臺北市都市計畫書

變更臺北市大同區市府段一小段 288-4 地號等第
三種商業區、道路用地為道路用地、第三種商業
區（特）細部計畫案

113 年 12 月 26 日府都規字第 11330907881 號公告公開展覽

都市計畫變更可行性研商會議審查意見回應綜理表

圖 4 土地權屬示意圖

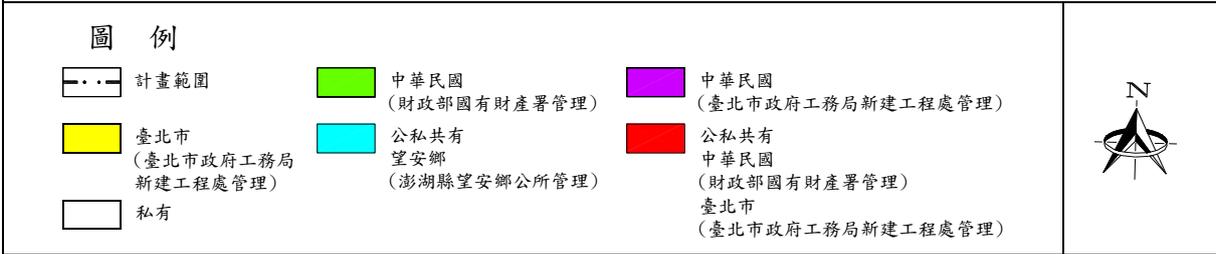
- (一) 計畫書第 3 頁，「表 1 歷年都市計畫發布情形整理表」內大同通檢(細計)部分文號誤植。
- (二) 計畫書第 8 頁，「圖 3 土地權屬示意圖」圖例有「公私共有」項目，惟

第 7 頁「表 2 土地權屬分析表」未見相關欄位。

圖 5 道路系統示意圖

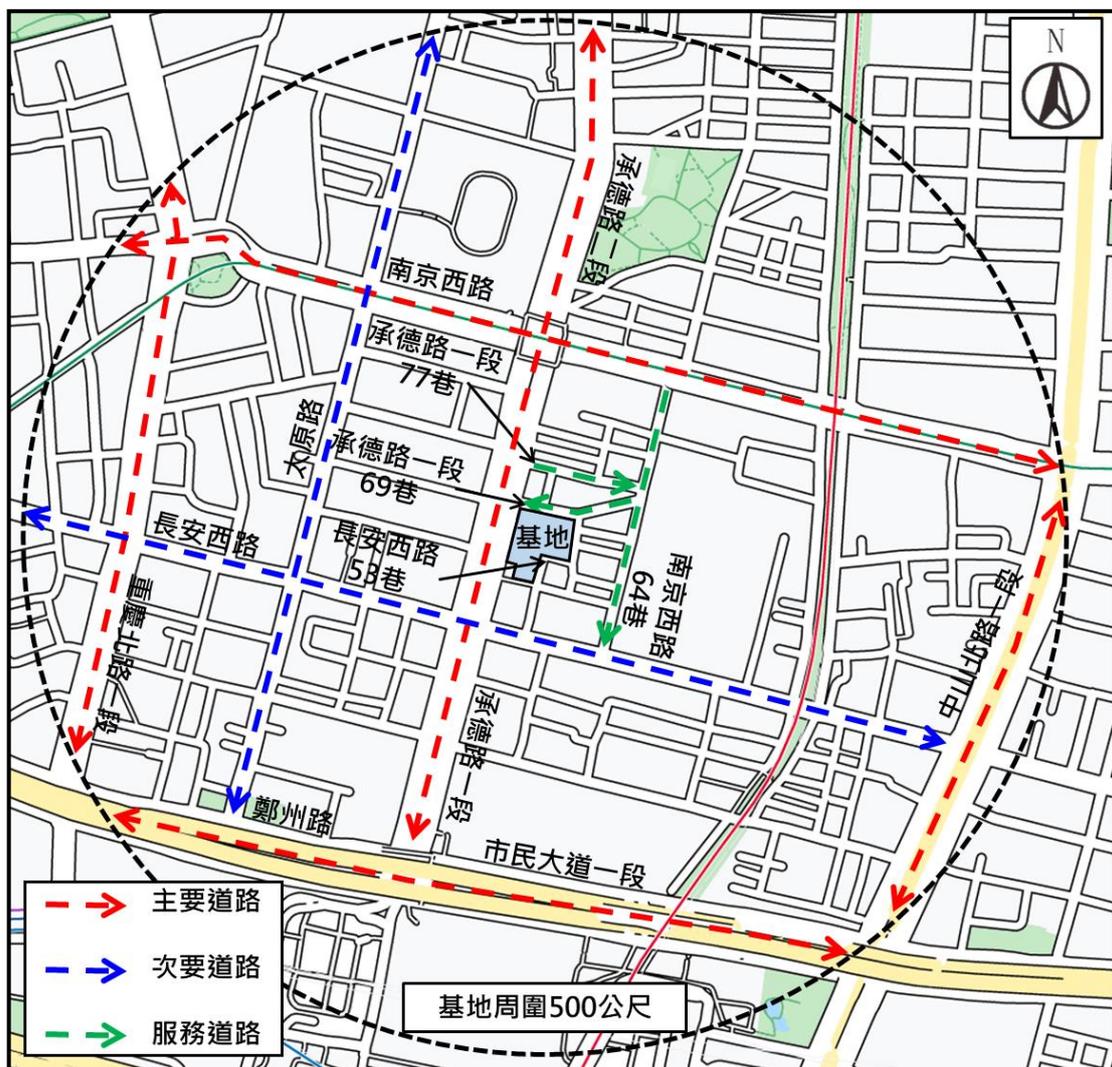
- (一) 有關本案規劃廢除長安西路 53 巷之部分東西向路段計畫道路，變更為第三種商業區(特)，並將計畫道路調整至北側承德路 1 段 69 巷(5 公尺)及拓寬為 8 公尺寬計畫道路(即基地部分第三種商業區變更為道路用地)，以整併土地為完整基地一事(詳都市計畫書 P.19~20、23 及會議簡報 P.13~14)，長安西路 53 巷為近似 T 字型之都市計畫道路，寬 4-6 公尺，且部分路段未完全開闢；本案規劃廢除之東西向路段，計畫道路寬為 4 公尺，現況開放汽機車停放及供人、車通行使用，考量該路段係供地區道路串聯至承德路之用，惟其南側約 25 公尺處尚有與其平行之承德路 1 段 41 巷之 4 公尺寬計畫道路可供串聯至承德路，且原計畫道路非正 T 字型，亦不利於車輛轉向及行駛，爰有關計畫道路廢除一事，本局無意見。
- (二) 至有關本案更新單元周邊人行與開放空間系統、交通規劃等規劃構想部分，考量本案更新單元臨計畫道路側均規劃依通案原則退縮補足 8 公尺路寬後，再退縮淨寬 2 公尺以上人行空間，爰本局無意見，惟請補充標示「前揭退縮空間亦不得有植栽」。
- (三) 另都市計畫書 P.10，服務道路系統一節，承德路 1 段 53 巷似誤植，請釐清道路名稱，並併同修正圖 5 道路系統示意圖。

發表單位	審查意見	意見回應及處理情形	修正頁次
五、交通局	<p>(二)至有關本案更新單元周邊人行與開放空間系統、交通規劃等規劃構想部分，考量本案更新單元臨計畫道路側均規劃退縮補足8公尺路寬後，再退縮淨寬2公尺以上人行空間，爰本局無意見，惟請補充標示「前揭退縮空間亦不得有植栽」。</p> <p>(三)另都市計畫書P.10，服務道路系統一節，承德路1段53巷似誤植，請釐清道路名稱，並併同修正圖5道路系統示意圖。</p>	<p>因考量現行都市設計科意見修正為臨路側帶狀式開放空間，以沿街栽植喬木綠化、人行淨寬達2.5公尺為原則。遵照辦理，道路名稱修正為長安西路53巷。</p>	P.17- P.18
六、消防局 (書面意見)	<p>本案用地將第三種商業區變更為第三種商業區(特)、第三種商業區變更為道路用地、道路用地變更為第三種商業區(特)，本局無意見。另有關變更後更新範圍建築物涉及消防車輛救災動線及活動空間部分，仍請依內政部(營建署)102年7月22日修訂「劃設消防車輛救災活動空間指導原則」規定辦理，逐條檢討說明並應規劃消防車輛順向進入及駛離救災活動空間之動線。</p>	<p>遵照辦理，已於本案事業計畫「防災與逃生避難計畫」章節逐條檢討說明。</p>	P.8
七、都市發展局都市 規劃科	<p>(一)計畫書第3頁，「表1歷年都市計畫發布情形整理表」內大同通檢(細計)部分文號誤植。</p> <p>(二)計畫書第8頁，「圖3土地權屬示意圖」圖例有「公私共有」項目，惟第7頁「表2土地權屬分析表」未見相關欄位。</p> <p>(三)計畫書第24頁，「捌、都市設計準則」第(一)點部分，建議分點撰寫(1.2.3.)，以利閱讀。</p> <p>(四)計畫書第24、25頁，「捌、都市設計準則」部分，請申請單位補充下列都市設計準則內容： 1.開放空間或法定空地之綠化，應盡量以創造視覺景觀美質及改善微氣候之目標設置，種植之喬木並須考量不影響建築之維護管理，且不得影響人行之通行為原則。 2.建築基地綠覆率達100%為原則。 3.本案範圍內新建建築物均應採內政部綠建築評估系統，取得綠建築候選證書及通過綠建築分級評估銀級以上為原則，並取得綠建築標章。 4.貯集滯洪量以基地面積每平方公尺應貯集0.08立方公尺之雨水體積為計算基準。</p> <p>(五)計畫書第26頁「玖、事業及財務計畫」部分，「開闢單位」誤植。</p> <p>(六)請申請單位說明本案都市計畫變更前後，是否符合本市土地使用分區管制自治條例第25條內有關基地15倍面積所圍最大面積及法定容積率上限等檢討內容。</p> <p>(七)請申請單位說明本案計畫範圍內南側臨承德路一段凸出部分(市府段一小段453-1地號，本市新工處管有，詳計畫書第8頁)，是否會影響本案基地鄰地(同段453、454地號，統聯客運所有)未來改建權益。</p>	<p>遵照辦理，已修正。</p> <p>遵照辦理，已修正。</p> <p>遵照辦理，已修正「捌、都市設計準則」一、開放空間」撰寫方式。</p> <p>遵照辦理，已將第2-4點補充於「捌、都市設計準則」二、建築量體與設計；另第1點依113年9月27日mail都市設計科意見建議敘明具體規範，修正為「開放空間或法定空地以盡量增加喬灌木綠化，且不得影響人行之通行為原則」。</p>	P.2 P.6 P.17 P.17

圖 11 都市計畫變更示意圖

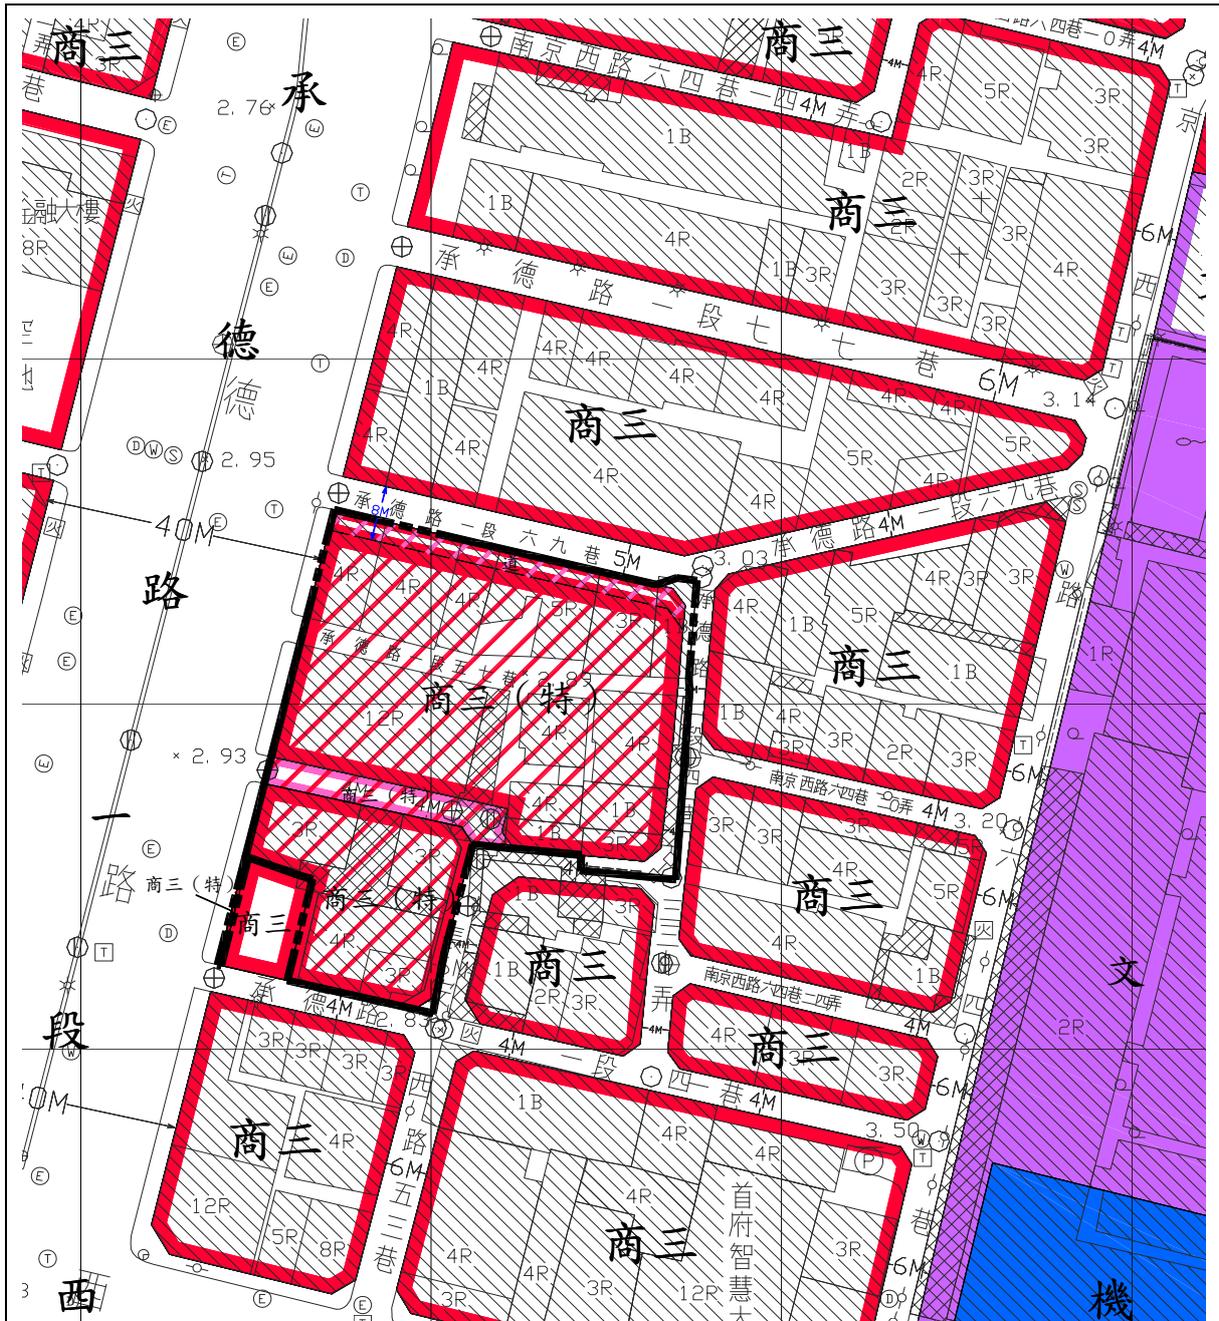
- 一、復貴處113年8月7日北市都新事字第1136014184號函。
- 二、查旨揭案計畫範圍位於本市大同區承德路一段、承德路一段69巷、承德路一段41巷33弄、承德路一段41巷、長安西路53巷所圍街廓內；次查計畫範圍西南側呈狹長型並留有約0.5公尺寬無法配置建築土地，不利依「臺北市大同區都市計畫通盤檢討（細部計畫）案」規定留設騎樓，請貴處再行確認西南側狹長型土地納入計畫範圍之合理性及適宜性。

審查意見	意見回應及處理情形	修正頁次
<p>一、復貴處 113 年 8 月 7 日北市都新事字第 1136014184 號函。</p> <p>二、查旨揭案計畫範圍未於本市大同區承德路一段、承德路一段 69 巷、承德路一段 41 巷 33 弄、承德路一段 41 巷、長安西路 53 巷所圍街廓內；次查計畫範圍西南側呈狹長型並留有約 0.5 公尺寬無法配置建築土地，不利依「臺北市大同區都市計畫通盤檢討（細部計畫）案」規定留設騎樓，請貴處再行確認西南側狹長型土地納入計畫範圍之合理性及適宜性。</p>	<p>敬悉。</p> <p>有關西南側騎樓配置，期間與鄰地多次溝通並徵詢其意見目前仍依原範圍執行；倘若日後能有其調整範圍，將其依相關規定辦理之。</p>	<p>--</p> <p>--</p>
